## 改善箇所説明図

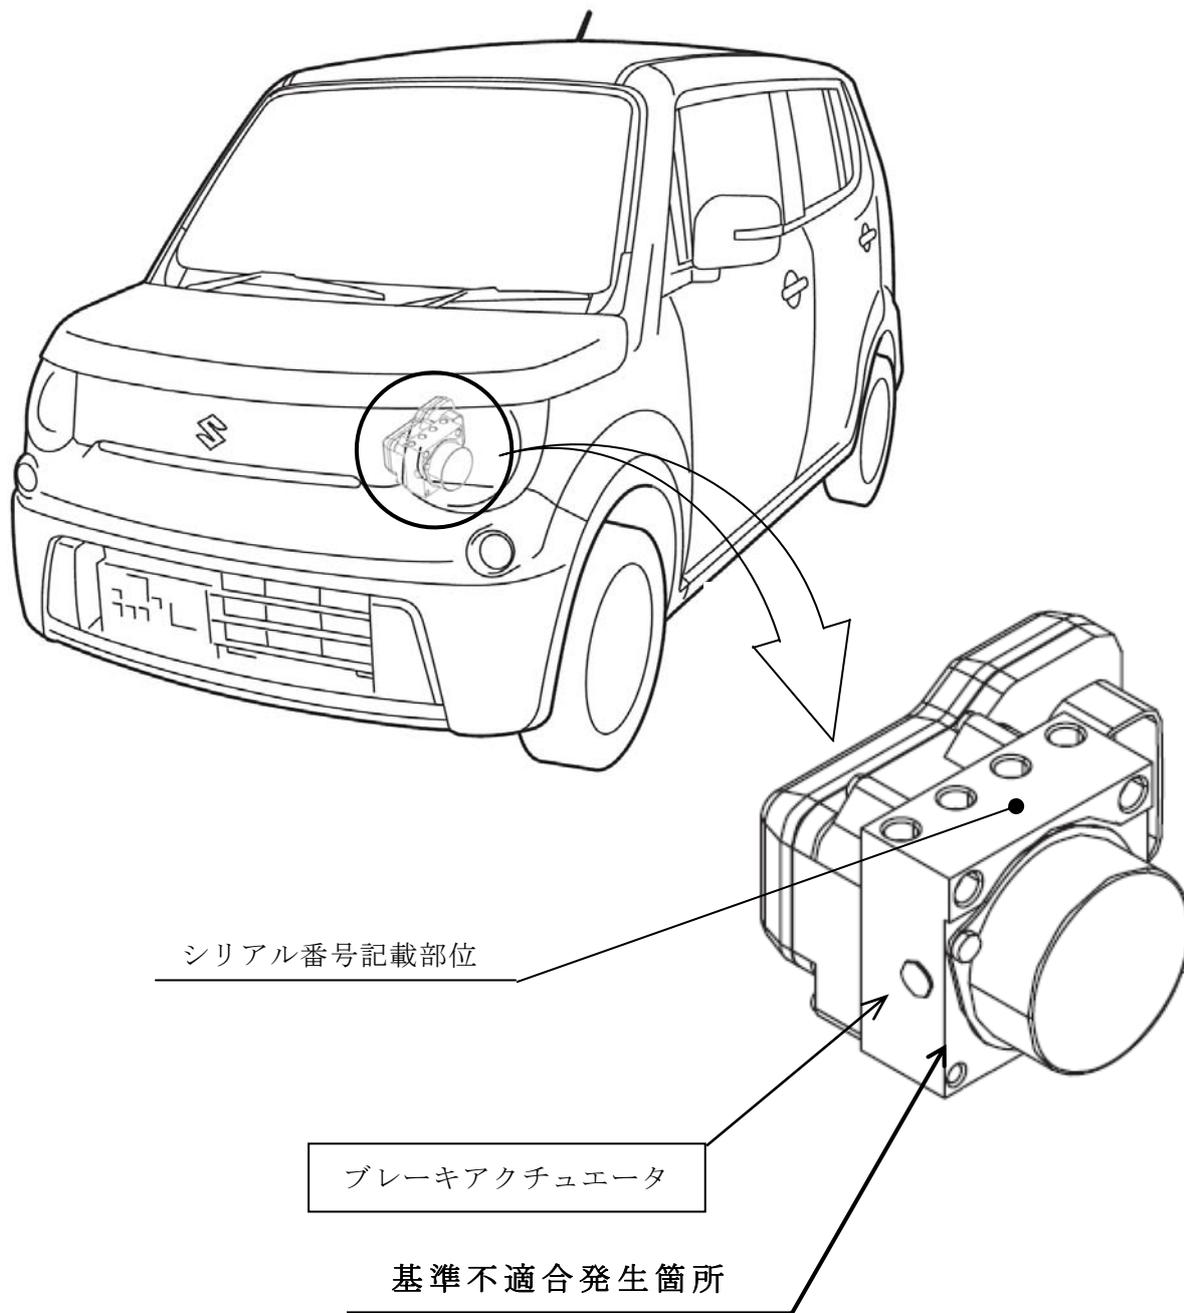
基準不適合発生箇所

ブレーキアクチュエータにおいて、誤ったシールリングが組み付けられたものがある。そのため、当該シール部よりブレーキアクチュエータ内にブレーキ液が漏れてブレーキ警告灯が点灯するとともに、制動力が低下するおそれがある。

全車両、ブレーキアクチュエータの製造番号を確認し該当するものは良品に交換するとともに、当該ブレーキアクチュエータのコネクタ部を点検し、ブレーキ液の付着が認められた場合は、電気配線を新品と交換する。

識別：ID プレートに橙色のシールを貼付する。
